**Různé verze napínací kladky ze sad ozubeného řemene CT1139K2, CT1139K3PRO, CT1139WP2, CT1139WP6, CT1139WP8PRO, používané v různých motorech 1,2-2,0 l TDI Common Rail EA189 od automobilek Audi/Seat/Škoda/VW**

**Obr. 1** Provedení Litens/INA

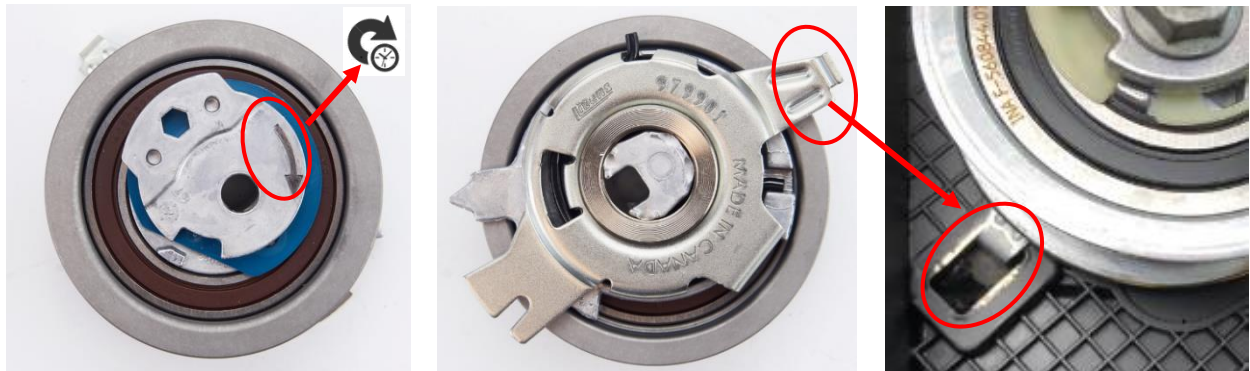
Dodaná napínací kladka V56349 se vzhledově liší od kladky zabudované ve vozidle. Vypadá to, že se nedá napsat tak, jak je popsáno v pokynech k montáži.

Výrobce vozidla instaluje dvě různá provedení napínacích kladek. Rovněž v sadě Continental může být buď jedna, nebo druhá varianta. Obr. 1 nebo obr. 2

Obě verze napínací kladky lze v motorech uvedených výrobcem vozidla používat stejně. Je třeba dodržovat montážní pokyny výrobce vozidla, protože typ instalace a směr napínání se liší. Verze Gates se napíná proti směru hodinových ručiček, verze Litens/INA ve směru hodinových ručiček. Směr napínání obou kladek je jasně určen (šipka na vnější straně napínací destičky).
